SAUVEGARDE ET PROTECTION DE LA CORNICHE NAZAIRIENNE ET DE SON ENVIRONNEMENT

Saint-Nazaire, le 25 septembre 2014

Objet : Enquête publique « Modification n°12 du PLU » de Saint-Nazaire.

Chapitre 1 : « Contexte » :

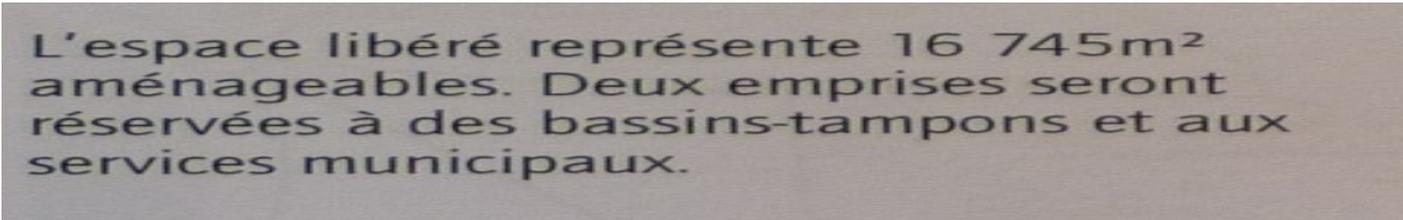
Pour ce qui concerne l'implantation des services municipaux, il faut se poser la question : Cela veut-il dire que le service « Assainissement » disparaît ?

En réunion publique de 2013 (Voir ci-avant) il a été fait allusion à une implantation du service des Espaces verts de la Mairie, à cet endroit. Autre question : Cela veut-il dire que l'espace « Propreté publique » rue de la Ville Halluard sera transféré à cet endroit ? car nous tenons à signaler la présence de camions et des bennes de collecte des déchets verts qui y sont toujours « résidents », ainsi que des balayeuses.
